## 第 60 回技術情報検討会の結果概要

令和 5 年 9 月 13 日  
原子力規制庁

## 第60回技術情報検討会 結果概要

1. 開催日：令和5年7月27日（木）
2. 出席者：  
杉山委員、田中委員、伴委員、石渡委員、市村原子力規制技監、古金谷緊急事態対策監、佐藤技術基盤グループ長、大島部長、技術基盤G：遠山技術基盤課長、各安全技術管理官、原子力規制部：各課長・安全規制管理官ほか、JAEA：西山センター長、天谷室長
3. 主な内容

図2 破壊靱性温度移行量  $\Delta T_{KIC}$ と関連温度移行量  $\Delta RT_{NDT}$ の関係<sup>5</sup>

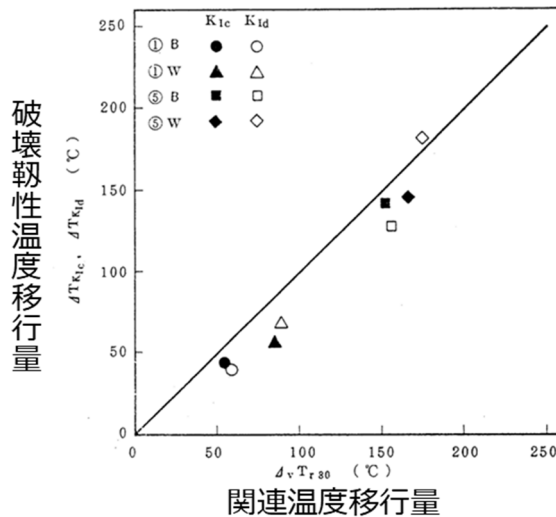
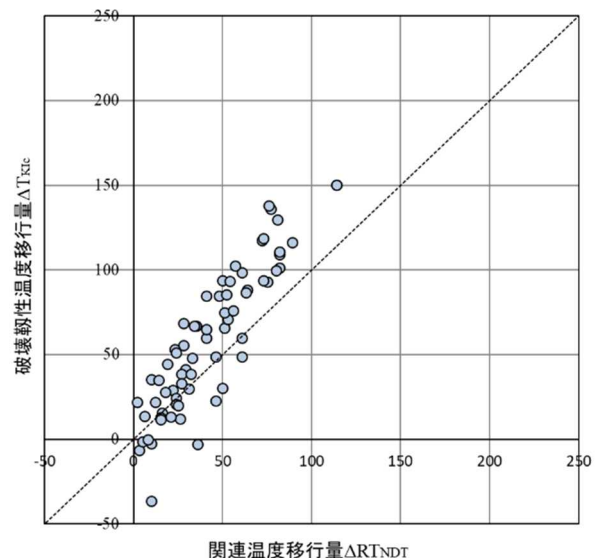
- 図 2 と図 3 を比べると傾向が若干違うが、いろいろな処理をしているので、複雑な要素が入り込んでいると思う。フィッティングカーブとの外れや、ばらつきだけに注目すると、中身が逆に見えなくなるので、よく注意してデータを処理しないと誤った結論を導いてしまう可能性がある。【伴委員】
- 今回のデータや新しい技術的な知見も踏まえて、ばらつきも考えた上で評価するとどうなるのか等を検討しなければいけないということに気がついたので、速報した。【佐々木企画調整官】

- 図 2 と図 3 を見比べると、データの数もそうだが、値の範囲が随分違う。図 2 は高い温度までデータがあるが、図 3 は、一つあるものの、それ以外ない。これは、根本的にデータの取り方が違うということか。【石渡委員】
- 図 2 は、JMTR という試験炉で取られた加速試験のデータによるものであり、関連温度移行量も破壊靱性温度移行量も、高い温度まで取っている。図 3 は、実際のプラントのデータによる試算の結果であり、あまり脆化が進んでいないためである。【北條主任技術研究調査官】

- データの取り方は共通だが、一方は試験炉でかなり脆化が進行する条件であれば、必ずしも実機と同じではない。どういう条件の違いでこ

うなるのかも含めて、検討が必要と思う。【石渡委員】

- 実プラントのデータによる検討については、用いるデータの網羅性、破壊靱性温度移行量  $\Delta T_{KIC}$  の算出方法、破壊靱性温度移行量  $\Delta T_{KIC}$  と関連温度移行量  $\Delta RT_{NDT}$  との関係が PTS 評価に与える影響等について詳細な検討が必要であることから、引き続き検討を進めることとする。
- 規格策定者である日本電気協会や事業者による検討も必要であることから、実プラントのデータを踏まえた破壊靱性温度移行量  $\Delta T_{KIC}$  と関連温度移行量  $\Delta RT_{NDT}$  の関係について、意見を聴取することとする。また、必要に応じ、技術情報検討会に報告し、議論を継続する。
